HOOFD GROEP	GROEP	NO.
7	77	401

DATUM  
November 1989

BETR.  
Lagercup van wielvlens  
verwijderen

Dit Service Bulletin is een wijziging op Servicehandboek Reparatie en onderhoud, Hoofdgroep 7 Vering, schokdempers en wielen, 480 1986-19..

F11

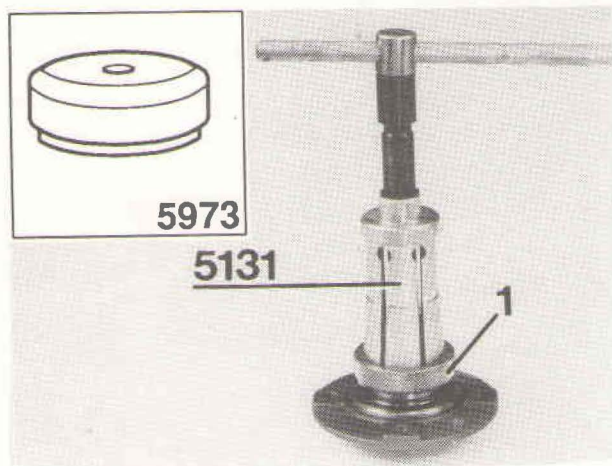
### Gewijzigde methode om lagercup van wielvlens te verwijderen

Met het, tot nu toe, voorgeschreven gereedschap kan het verwijderen van de lagercup problemen geven.

Door gebruik te maken van speciaal gereedschap **5131** en **5973** is deze methode verbeterd.

Verwijder de lagercup van de wielvlens met gereedschap **5131** en **5973**.

Plaats het gereedschap **5973** op de naaf en plaats gereedschap **5131** in de kogelbaan volgens afbeelding.

Breng de borgring (1) zodanig aan, dat een maximale borging verkregen wordt.

Trek de lagercup van de wielvlens.
